美浜発電所3号機
高浜発電所1,2,3,4号機
大飯発電所3,4号機

火災防護対象ケーブルの系統分離対策に係る設計及び
工事計画（変更）認可申請ならびに保安規定
変更認可申請のコメント回答について

関西電力株式会社

➤ 第1回審査会合（2023年4月13日）における指摘事項への対応を下表に示す。

電線管の鉄板 + 離隔による1時間耐火隔壁等の施工方法

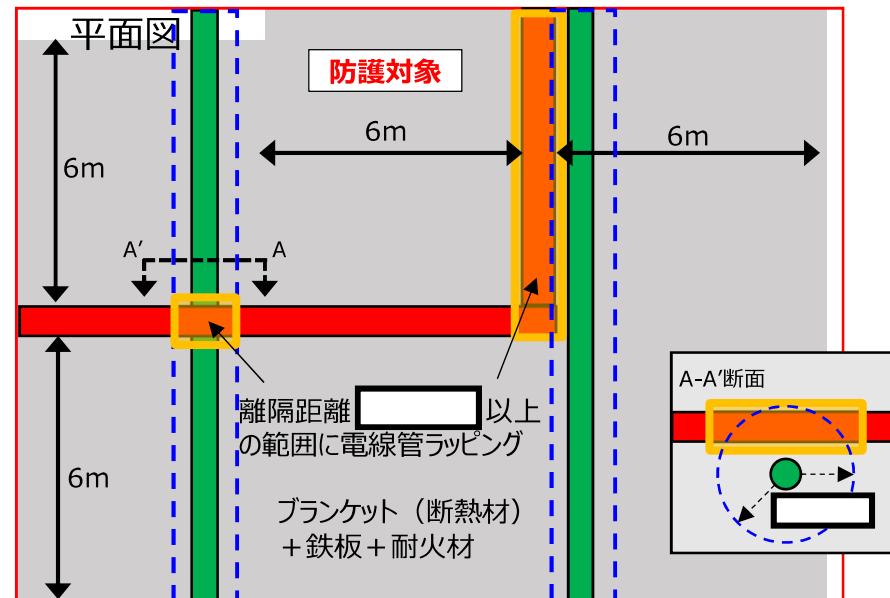
➤ 分離対象が防護対象と異なる系列の電線管等の場合（基本設計方針（イ））

異なる系列の電線管等に離隔距離を考慮した隔壁等を設けるか、それが困難な場合は防護対象系列の電線管等に電線管ラッピングを施工する。

- 互いに相違する系列間の離隔距離が 以上の場合は、防護対象と異なる系列の電線管等の肉厚 () + 離隔 () を 1 時間の耐火能力を有する隔壁等とする。

- 互いに相違する系列間の離隔距離が 未満の場合は、防護対象系列の電線管等にプランケット（断熱材） () + 鉄板 () + 耐火材(発泡性耐火被覆)の電線管ラッピングを施工する。
- 電線管ラッピングの施工範囲は、互いに相違する系列間の離隔距離 以上の範囲とする。

電気盤の鉄板+離隔による1時間耐火隔壁等の施工方法

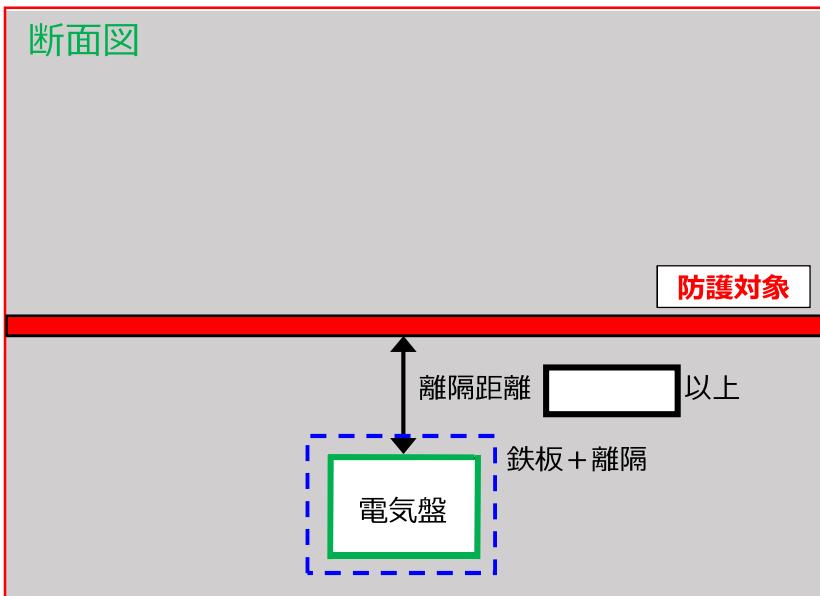
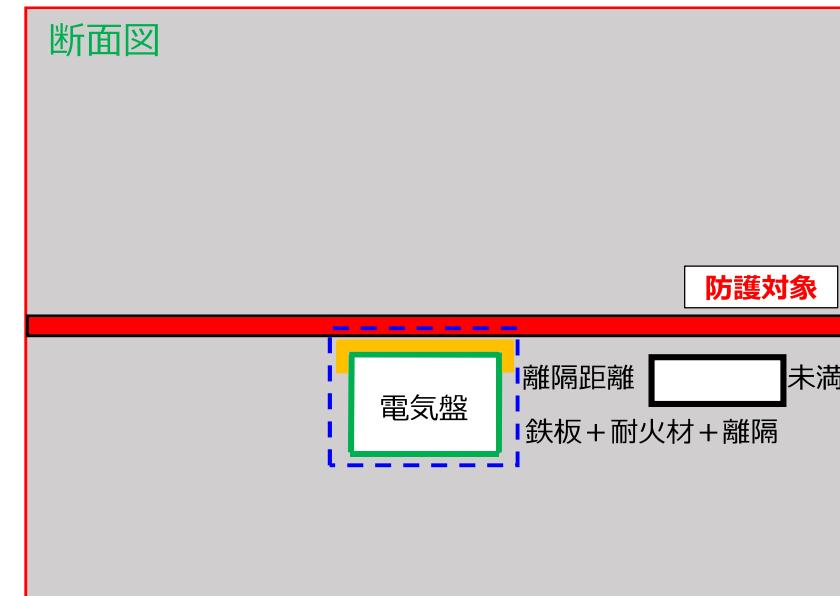
➤ 分離対象が電気盤の場合（基本設計方針（口）-1）（2／3）

電気盤に離隔距離を考慮した隔壁等を設けるか、それが困難な場合は耐火材を追加した隔壁等を設置する。

- ・防護対象系列の電線管等と電気盤の離隔距離が [] 以上の範囲は、電気盤の電線管側の面の鉄板 ([]) + 離隔 ([]) を1時間の耐火能力を有する隔壁等とする。（設備の配置状況を踏まえ、3時間以上の耐火能力を有する隔壁等を設置する場合あり）

- ・防護対象系列の電線管等と電気盤の離隔距離 [] 以上の範囲は、電気盤の電線管側の面に耐火材を設置し、鉄板([]) + 耐火材(発泡性耐火被覆[]) + 離隔([]) を1時間の耐火能力を有する隔壁等とする。（設備の配置状況を踏まえ、3時間以上の耐火能力を有する隔壁等を設置する場合あり）

➤ 分離対象が電気盤の場合 (基本設計方針 (口) -1) (3/3)

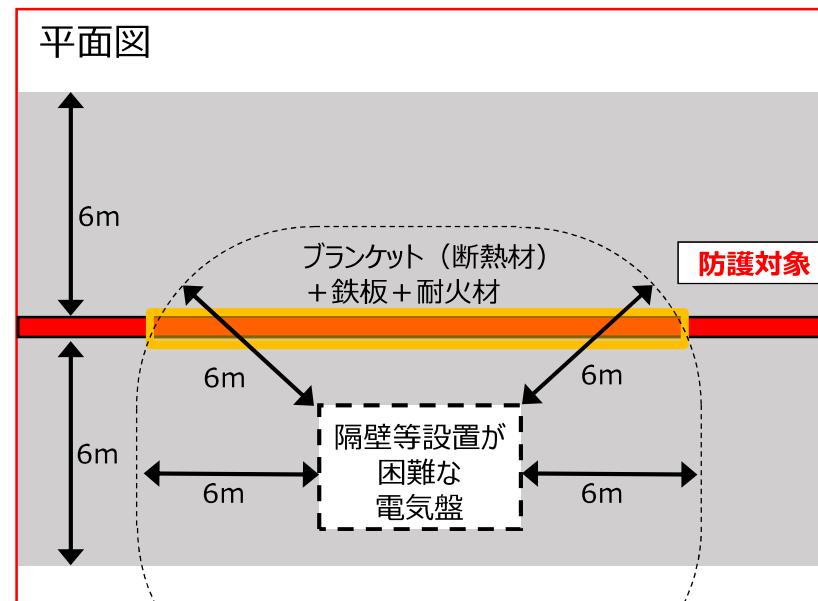
電気盤に隔壁等を設置することが困難な場合は、防護対象系列の電線管等に電線管ラッピングを施工する。

- ・隔壁等設置が困難な電気盤と面する電線管等は、ブランケット（断熱材）(□)+鉄板(□)+耐火材（発泡性耐火被覆□）の電線管ラッピングを施工する。
- ・電線管ラッピングの施工範囲は、電気盤外周から水平距離6mの範囲とする。

鉄板 + 離隔による1時間耐火隔壁等の施工例

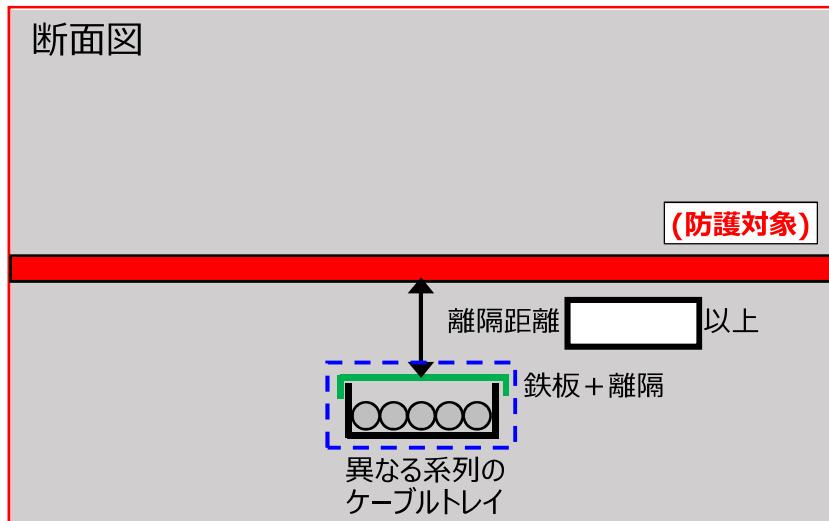
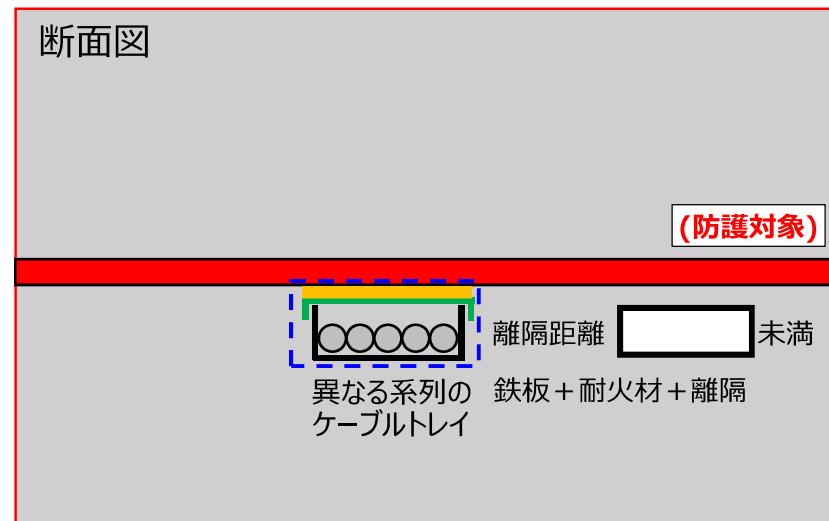
➤ 分離対象が防護対象と異なる系列のケーブルトレイの場合（基本設計方針（口）-2）（1／2）

ケーブルトレイに離隔距離を考慮した隔壁等を設けるか、それが困難な場合は耐火材を追加した隔壁等を設置する。

- ・防護対象系列の電線管等がケーブルトレイの上部に位置する場合、ケーブルトレイに鉄製の蓋を設置する。
- ・防護対象系列の電線管等とケーブルトレイの離隔距離が[]以上の範囲は、電線管側のトレイ表面の鉄板([]) + 離隔([])を1時間の耐火能力を有する隔壁等とする。
- ・隔壁等の設置範囲は、防護対象系列の電線管等から水平距離6mの範囲とする。

- ・防護対象系列の電線管等がケーブルトレイの上部に位置する場合、ケーブルトレイに鉄製の蓋を設置する。
- ・防護対象系列の電線管等とケーブルトレイの離隔距離が[]未満の範囲は、電線管側のトレイ表面に耐火材を設置し、鉄板([]) + 耐火材(発泡性耐火被覆[]) + 離隔([])を1時間の耐火能力を有する隔壁等とする。（設備の配置状況を踏まえ、3時間以上の耐火能力を有する隔壁等を設置する場合あり）
- ・隔壁等の設置範囲は、防護対象系列の電線管等から水平距離6mの範囲とする。

電線管ラッピングによる1時間耐火隔壁の施工例

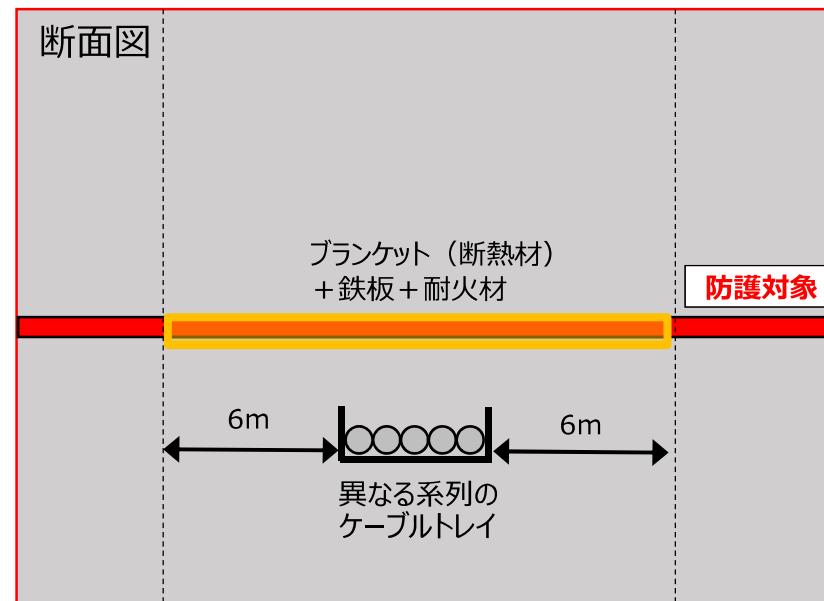
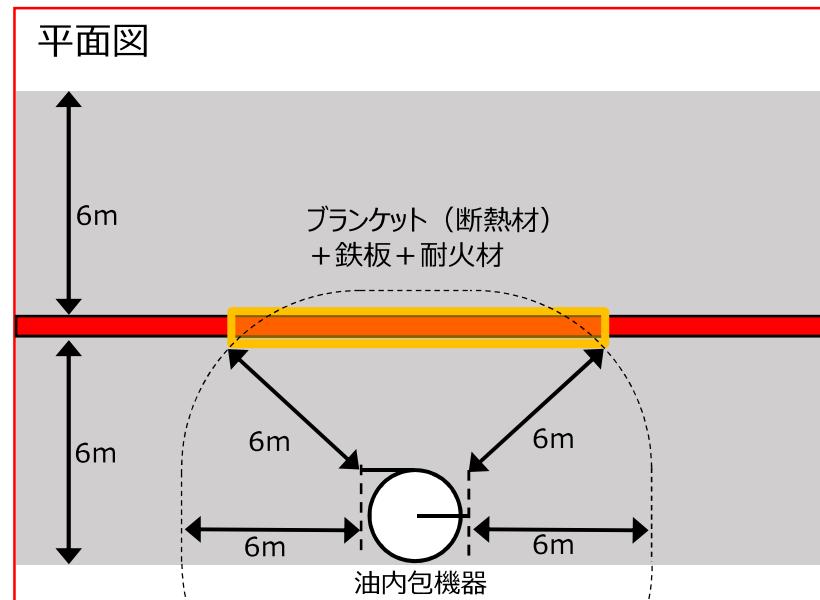
➤ 分離対象が防護対象と異なる系列のケーブルトレイの場合（基本設計方針（口）-2）（2／2）

ケーブルトレイに蓋をして隔壁等を設けることでスプリンクラーの消火に支障が出る場合は、防護対象系列の電線管等に電線管ラッピングを施工する。

- ・防護対象系列の電線管等に、ブランケット（断熱材）(□) + 鉄板(□) + 耐火材(発泡性耐火被覆□)の電線管ラッピングを施工する。
- ・電線管ラッピングの施工範囲は、ケーブルトレイ外周から水平距離6mの範囲とする。

9. スプリンクラーによる消火を考慮したケーブルトレイ蓋の設置条件について

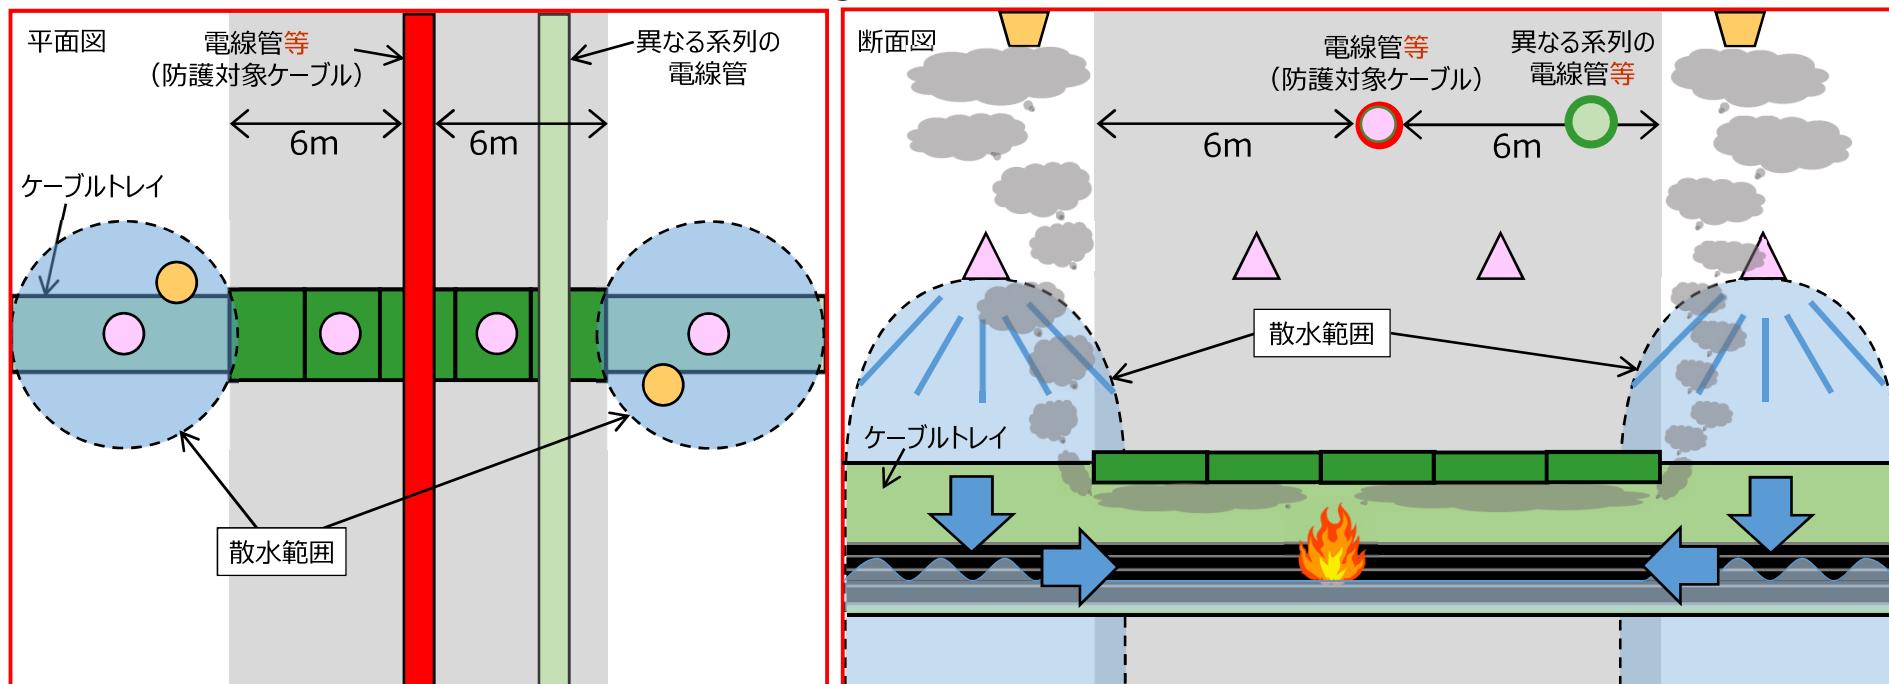
➤ スプリンクラー消火設備を設置しているケーブルトレイに蓋を設置する場合の条件

スプリンクラー消火設備を設置しているケーブルトレイに蓋を設置する設計については、ケーブルトレイ内部の火災感知・自動消火に支障が出ないよう、以下の条件を満足する場合のみ適用する方針とする。なお、すべての条件を満足しない場合は、防護対象系列の電線管等に隔壁を設置する。

- 火災区画内において、防護対象系列の電線管等から水平距離6mの範囲外で、ケーブルトレイの蓋を設置する必要がない開口部からスプリンクラー消火水をトレイ内に散水可能な設備配置となっていること。
- 火災発生時にケーブルトレイの蓋を設置しない開口部から漏れ出る煙及び熱をスプリンクラー用の火災感知器によって感知可能であること。また、開口部から流れ込む消火水により蓋を設置している範囲が浸水する構造であること。
(ケーブルトレイの構造(ソリッド型※のみ適応)、傾斜、火災感知器の配置等を考慮する)
- 火災区画全域を消火範囲とする全域ハロン消火設備を設置している区画については上記配慮は不要とする。
